Mission régionale d'autorité environnementale

**Avis de la Mission régionale d'autorité environnementale
de la région Nouvelle-Aquitaine
sur le projet de mise en compatibilité par déclaration de projet
du plan local d'urbanisme (PLU) de Bourg-Charente (16)
portée par la communauté d'agglomération de Grand Cognac**

n°MRAe 2022ANA35

dossier PP-2022-12070

Projet de réorganisation du site du château (source : rapport de présentation, p. 13)

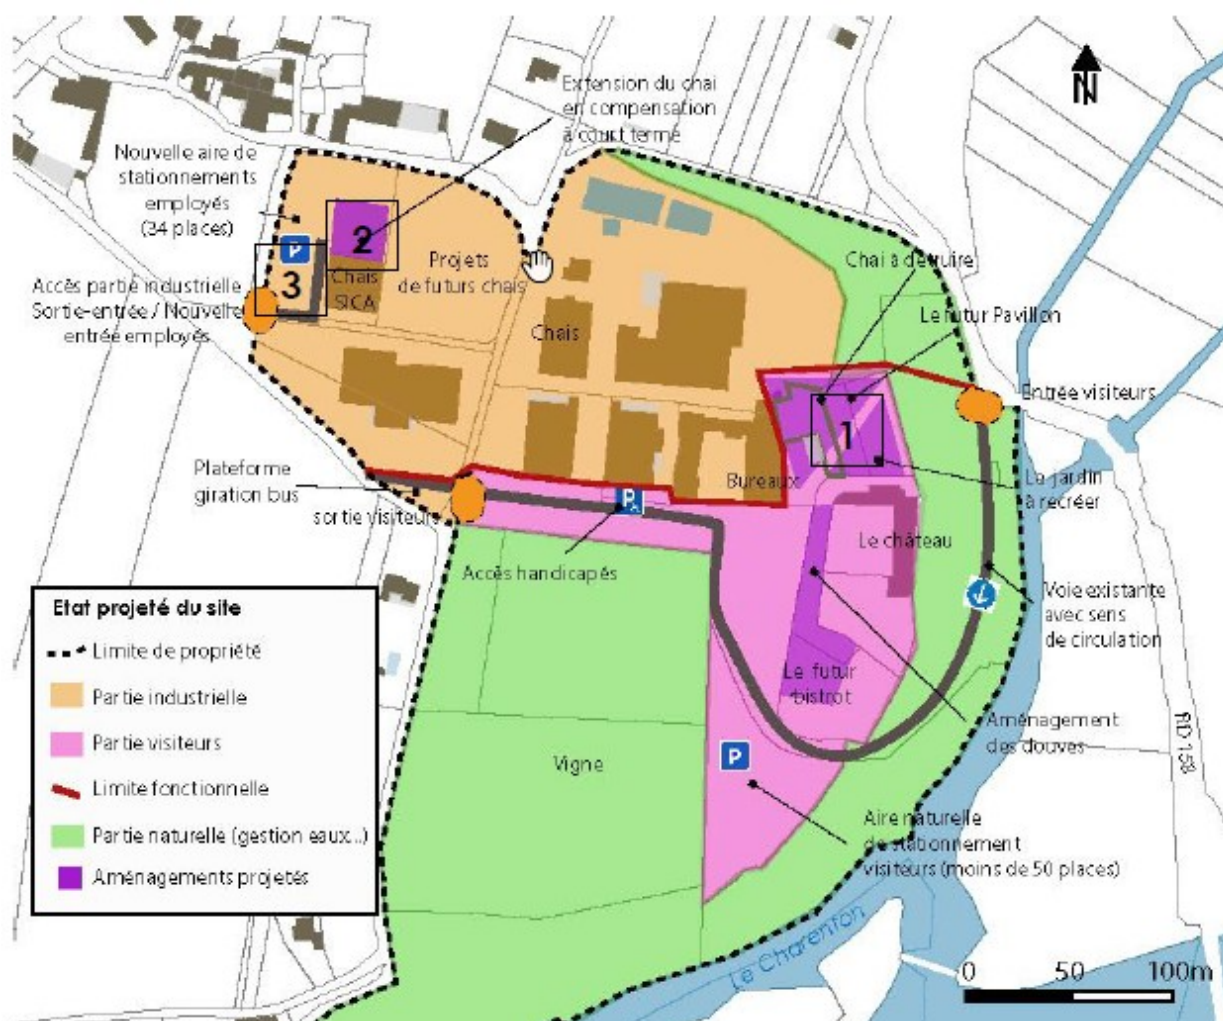
Le rapport ne présente pas de scénario alternatif de ré-aménagement du site. Le rapport fait cependant valoir que le projet présenté porte principalement sur le ré-investissement d'espaces artificialisés et que la création du jardin au nord du site permettra la dés-imperméabilisation de l'ancien terrain de tennis³. **Pour étayer cette assertion, la MRAe demande à la collectivité de présenter un bilan des surfaces faisant précisément ressortir les surfaces concernées par les changements de destination des terrains, d'une part, et par une artificialisation ou dés-imperméabilisation, d'autre part.**

Dans la perspective de démontrer que le projet retenu correspond au scénario de moindre incidence environnementale, il conviendrait d'exposer les raisons ayant conduit à écarter l'installation du lieu d'exposition ou de restauration pour les visiteurs à l'intérieur du château.

Carte des sensibilités écologiques à gauche (source : rapport de présentation, p. 62) ; Protection environnementales sur le secteur UXot (source : projet de zonage du PLU)

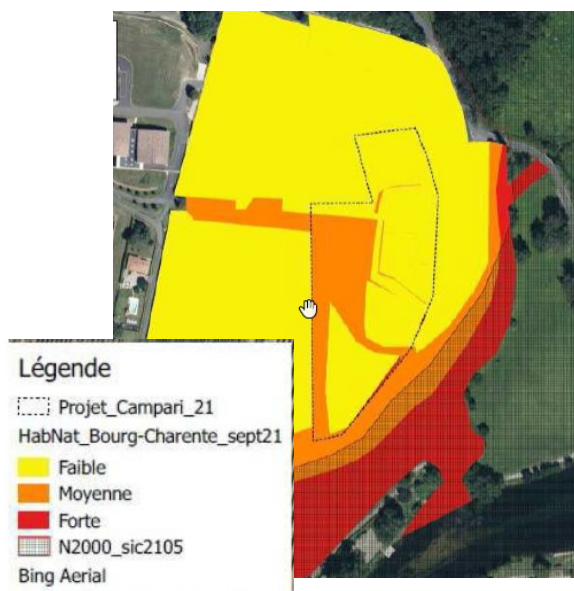
Le rapport évoque à cet égard un principe de conservation de tous les espaces susceptibles de constituer un refuge pour la faune. Cette mesure est bien traduite dans le règlement du PLU s'agissant des stationnements, l'article UX 12.3 précisant que « le maintien de la trame boisée existante sera privilégié », et le cas échéant reconstituée avec un ratio de un arbre de haute tige pour deux places de stationnement. Le PLU ne contient cependant aucune mesure analogue s'agissant des arbres du parc. Or, l'inventaire écologique semble avoir identifié des enjeux qui ne sont pas pris en compte par les protections d'arbres remarquables du PLU en vigueur.

La MRAe demande à la collectivité d'étudier des mesures de protections pour les arbres du parc, soit par l'identification d'alignements d'arbres remarquables, soit, si leur configuration le permet, par la création d'un espace boisé classé (EBC).
